**Autorité environnementale**

**Avis délibéré de l’Autorité environnementale  
sur le parc éolien de Sapinois (08, 02)**

**n°Ae : 2024-74**

**Avis délibéré n° 2024-74 adopté lors de la séance du 26 septembre 2024**

Figure 2 : localisation des aires d'étude écologiques du projet du Sapinois (source: dossier) ; les points bleus représentent les éoliennes construites ou raccordées, mauves en instruction.

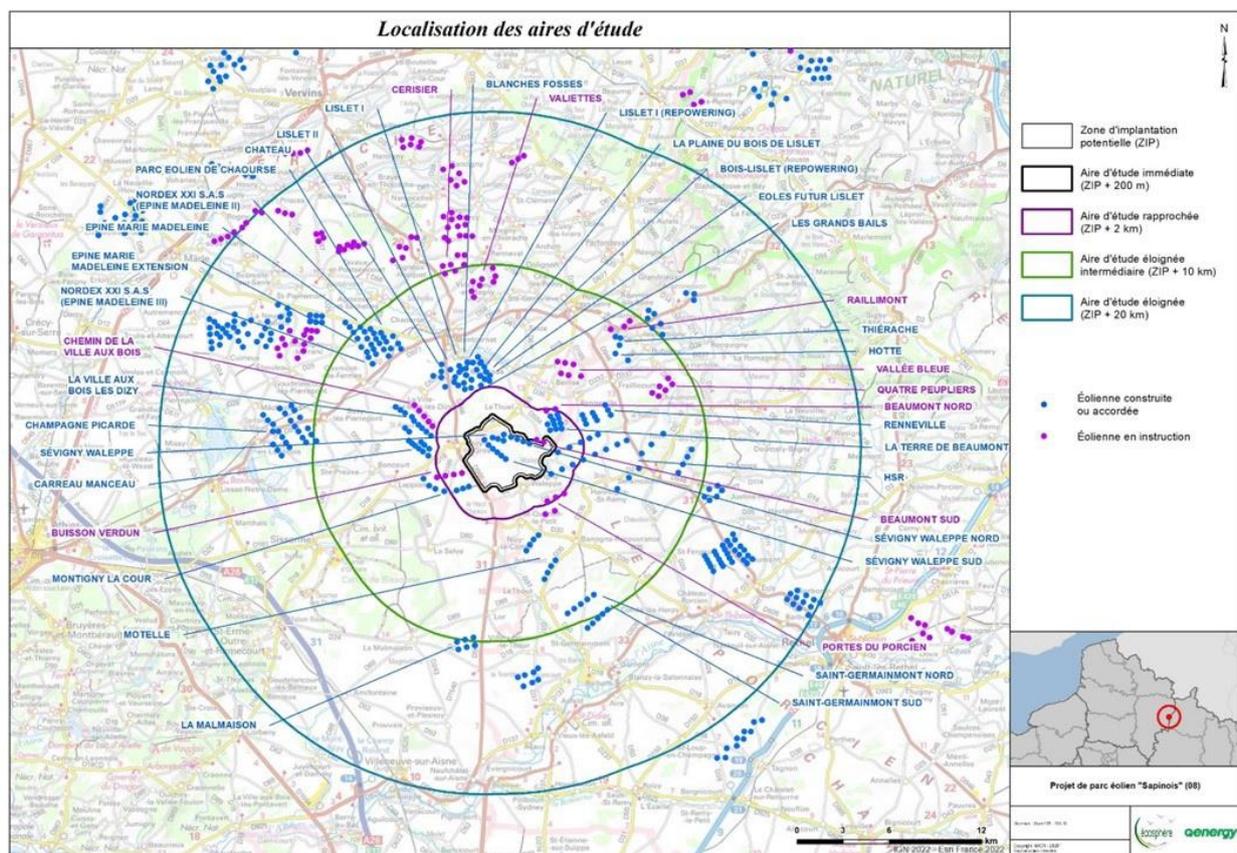
Cinq périmètres d'étude sont par ailleurs définis pour les impacts écologiques (milieux naturels et biodiversité): la ZIP, l'AEI (ZIP+200 m, ou 500 m selon l'endroit du dossier), l'AER (ZIP+2 km ou 10 km)<sup>7</sup>, l'AEI intermédiaire (ZIP+10 km) et l'AEI (ZIP+20 km) (cf. figure 2).

<sup>7</sup> Interrogé, le maître d'ouvrage a corrigé : l'AEI est bien définie par un tampon de 200m, l'AER de 2 km.

Figure 3: ZFDE autour de la zone d'étude ; Sévigny-Waleppe est à gauche du point vert ZFRD (source: Géo-IDE Carto2, MTECT) ; ZFDE (zones favorables au développement de l'éolien) sont en bleu, ZFRD (zones favorables au repowering) sont en vert.

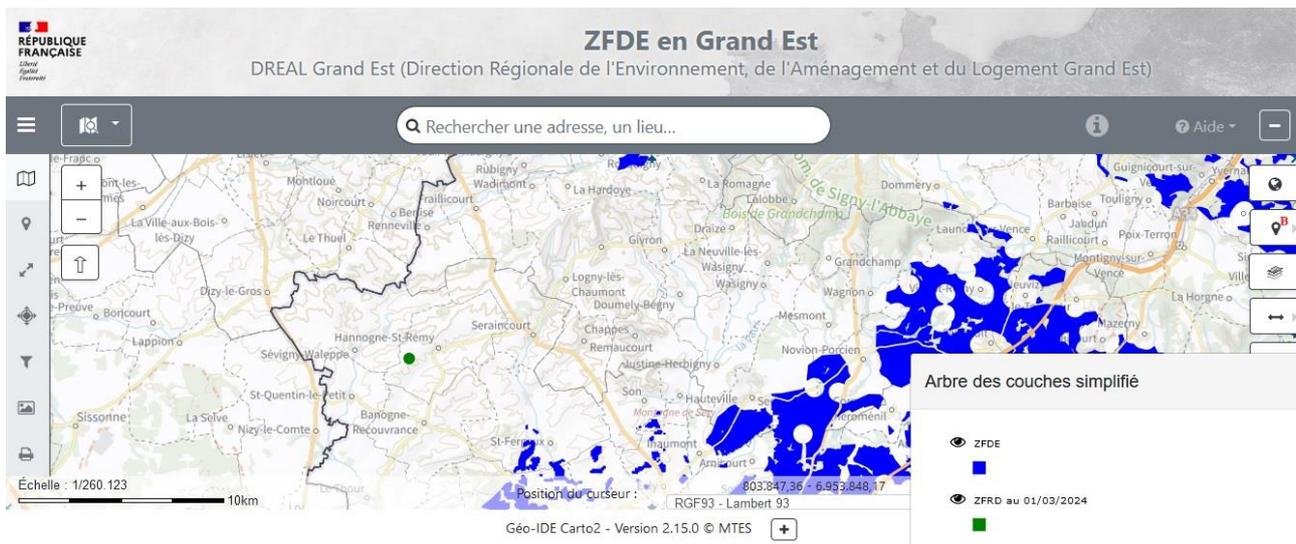
Le dossier mentionne que la cartographie des zones favorables au développement de l'éolien (ZFDE)<sup>8</sup> « sera » finalisée en 2022. Il est à actualiser car cette cartographie (toutefois non opposable) est désormais établie<sup>9</sup> et il s'avère que les zones d'étude du projet ne sont pas en ZFDE (cf. figure 3). De même le dossier n'évoque pas non plus les zones d'accélération des EnR<sup>10</sup> que les communes doivent définir en application de la loi n° 2023-175 du 10 mars 2023 relative à l'accélération de la production d'énergies renouvelables. Selon le maître d'ouvrage interrogé, « la commune de Sévigny-Waleppe n'a pas, à ce jour, pris de délibération pour le classement d'une zone d'accélération des énergies renouvelables ».

**L'Ae recommande d'actualiser le dossier au regard des zones favorables à l'implantation d'éoliennes et des zones d'accélération des EnR et de justifier le choix de la zone d'étude.**

Figure 4 : implantation des éoliennes du projet initial (source: dossier)

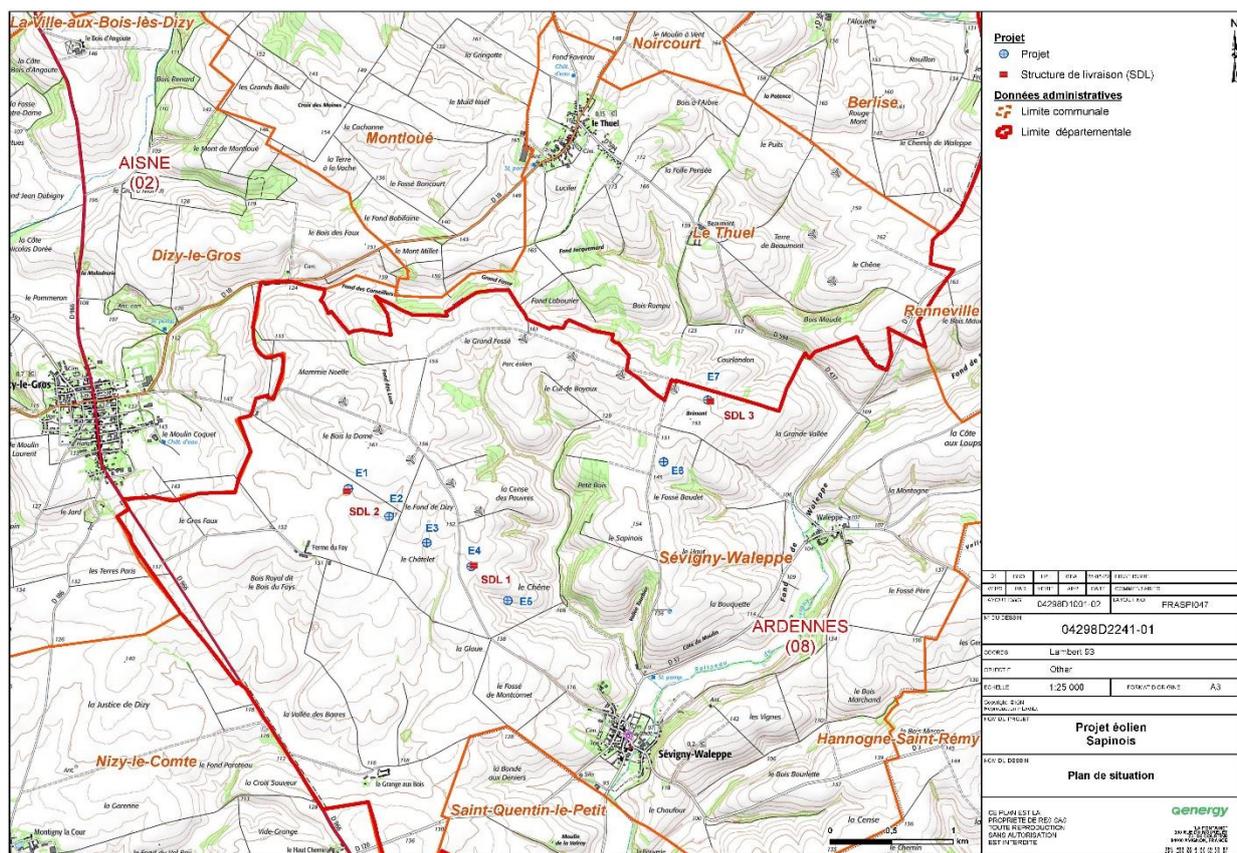
Un fichier du dossier, réponse récente aux services de l'État, réduit le nombre d'éoliennes de sept à six (suppression de l'éolienne E6 au nord du projet, cf. figure 4) sans que cela apparaisse dans le reste du dossier.

Dans la suite de cet avis, faute d’analyses et de figures mises à jour dans le dossier, l’éolienne E6 apparaîtra mais doit être considérée, à ce stade, comme supprimée.

***L’Ae recommande de mettre à jour l’étude d’impact et le dossier avec l’évolution récente du parc projeté (suppression d’une éolienne, augmentation de puissance unitaire).***

Figure 6 : parcs éoliens autour du projet en 2024 (source: dossier)

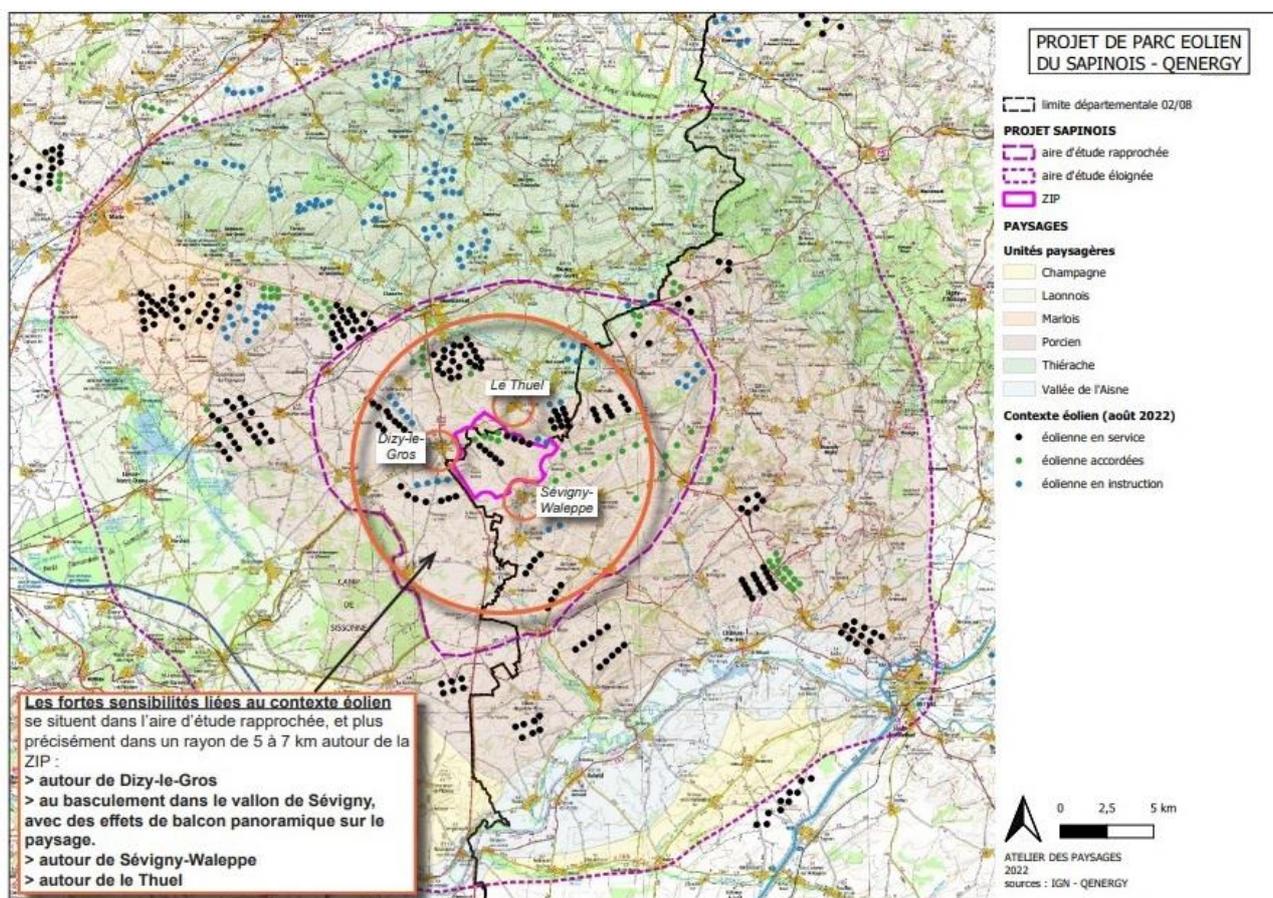
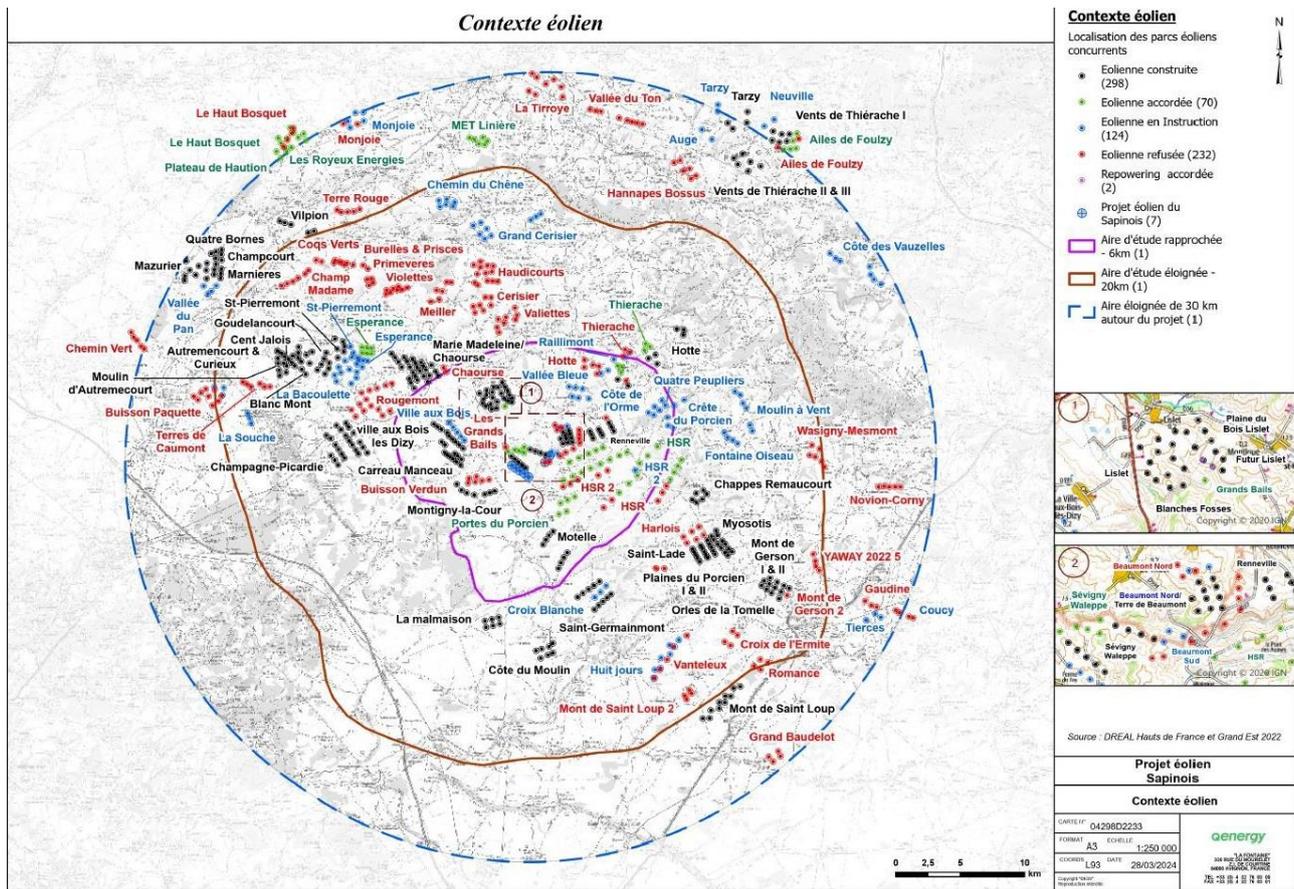
Les avis des MRAe (missions régionales d'autorité environnementale) relatifs aux parcs voisins sont à joindre au dossier pour la bonne information du public.

La densité éolienne est spectaculaire. Selon le dossier citant la direction départementale des territoires (DDT), le Porcien était en 2021 considéré comme saturé en éoliennes avec « 72 éoliennes installées, 53 éoliennes autorisées et 34 à l'étude ». Le schéma régional éolien (SRE) Champagne-Ardennes de 2012<sup>31</sup> (obsolète mais restant, selon le dossier, la référence, cf. *supra*) recense la commune comme favorable à un projet éolien et pointe des paysages sensibles à plus de 10 km à l'est. Le SRE de Picardie de 2012, non présenté dans le dossier, ne semble pas présenter de paysage sensible proche<sup>32</sup>. Le plan paysager éolien des Ardennes de 2020, non opposable, considère la zone de la ZIP comme de forte densité et en saturation visuelle, et permettant l'implantation d'éoliennes sous réserves de prescriptions paysagères; il émet des recommandations pour toute implantation, prenant en compte la saturation visuelle, la densité, les espaces de respiration (plus grand angle continu sans éoliennes), le cadre de vie des habitants (bassins de vision=étendue visible depuis un point).

Comme vu *supra*, le dossier apporte une « attention particulière » aux SRE des anciennes régions Picardie et Champagne-Ardennes, qui ne sont plus en vigueur, mais pas aux récentes cartographies des ZFDE, qui excluent la zone du projet.
